CANAL DE PANAMÁ

28 de julio de 2021

Respondemos a su nota DEIA-DEEIA-UAS-0129-1407-2021, del 14 de julio de 2021, a través de la cual nos informa que está disponible el Estudio de Impacto Ambiental Categoría III, denominado “Colinas de Villa Grecia”, a desarrollarse en el corregimiento de Las Cumbres, distrito y provincia de Panamá, cuyo promotor es IMJUSA, S.A., y cuya inspección conjunta de campo fue realizada el 26 de julio de 2021.

En referencia a la revisión del EsIA, detallamos las consideraciones identificadas:

Adjunto
Mapa de uso de suelo

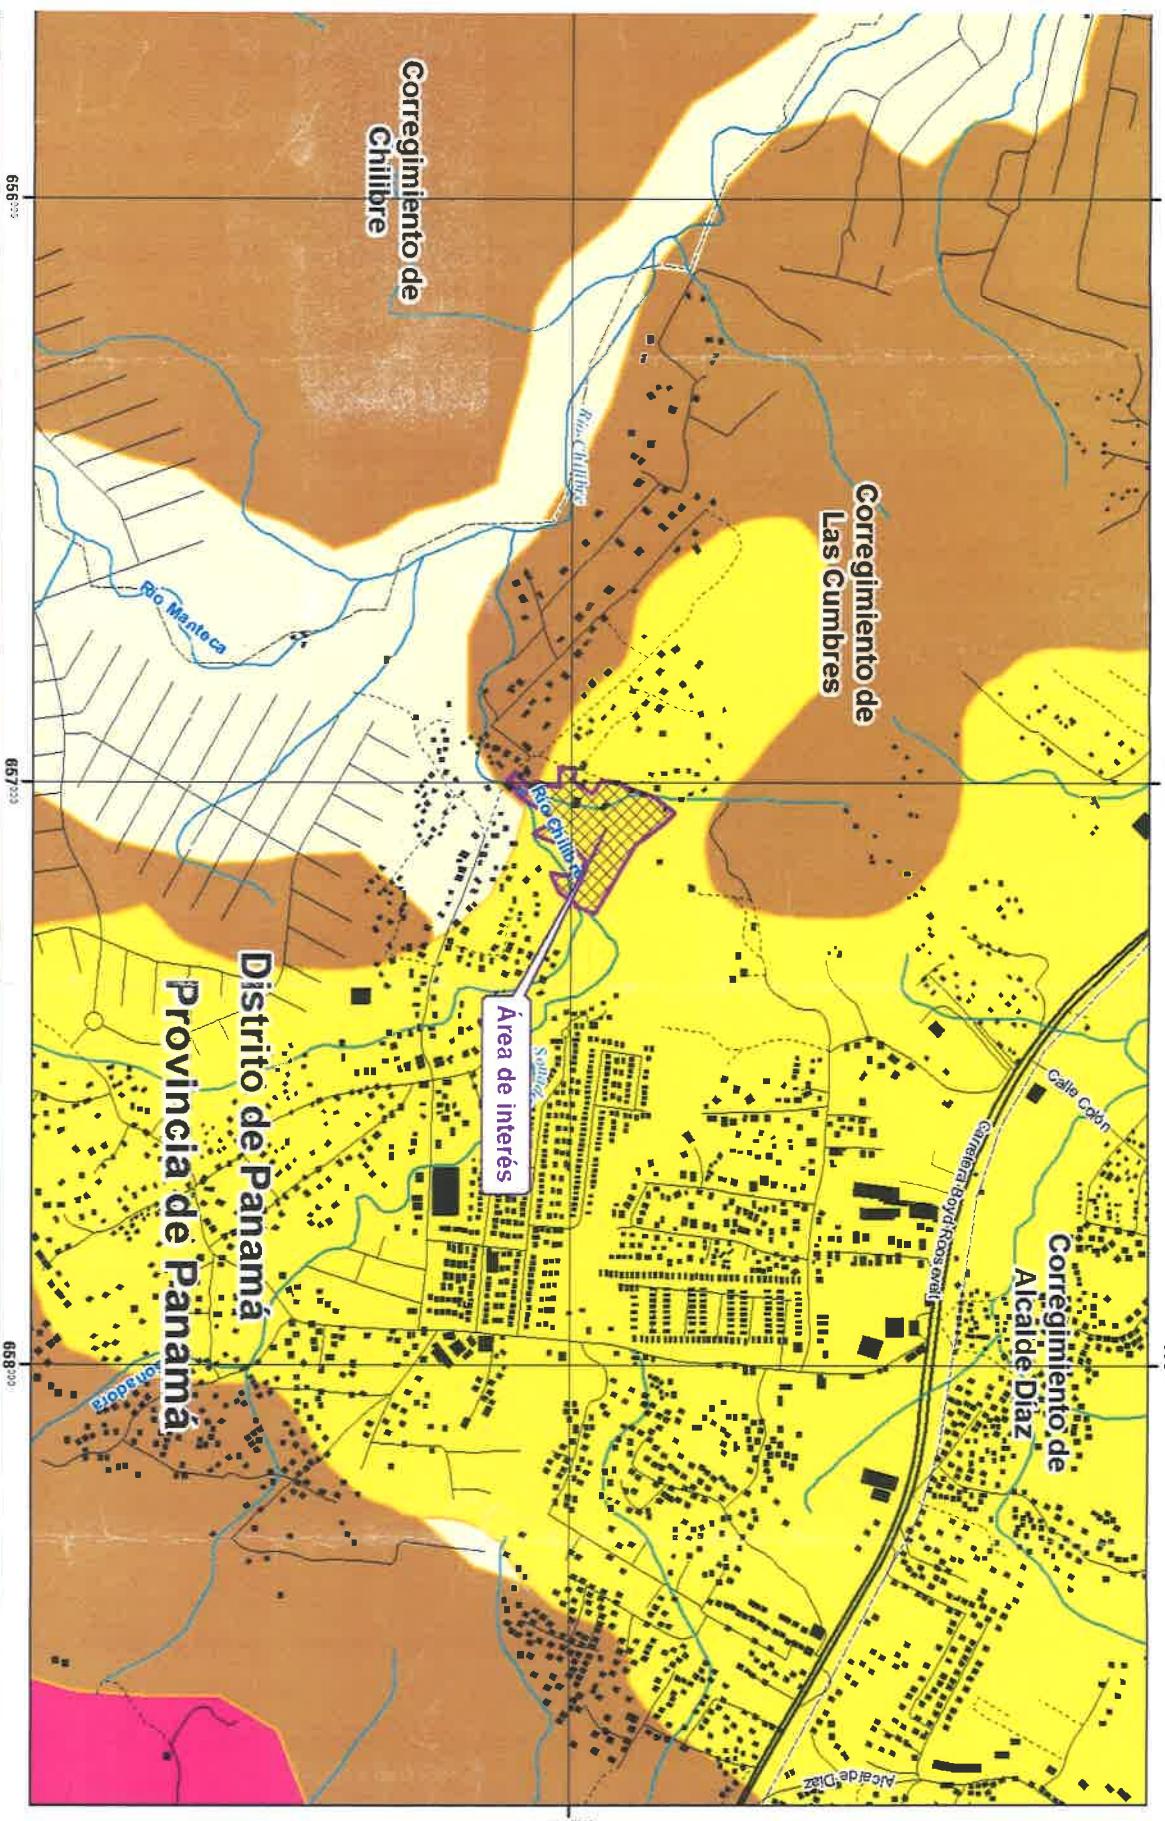
1. En el plano de lotificación se indica un Sistema de Tratamiento de Aguas Residuales (STAR) y en el EsIA una Planta de Tratamiento de Aguas Residuales (PTAR) para el manejo de aguas residuales, lo cual debe aclararse y unificarse para garantizar el cumplimiento de las normas aplicables.
2. Revisar la Certificación emitida por el MIVIOT, la cual indica el uso de suelo de la propiedad bajo la Categoría II – Área de Producción Rural, Subcategoría Agrícola según Ley 21 de 02 de julio de 1997, lo cual difiere de la revisión realizada de acuerdo a la base de datos de la ACP, la cual indica los siguientes usos de suelos:

Por lo anterior, se requiere que se revise y corrija el texto del EsIA donde se justifica el cambio de uso de suelo de agrícola a desarrollo urbanístico, considerando esto es improcedente según Ley 21. Además, el uso de suelo de las fincas en casi su totalidad (aprox. 98%) corresponden a “Áreas de desarrollo urbano (viviendas de baja densidad)”. *Refiérase a pág. 11 y 53.*
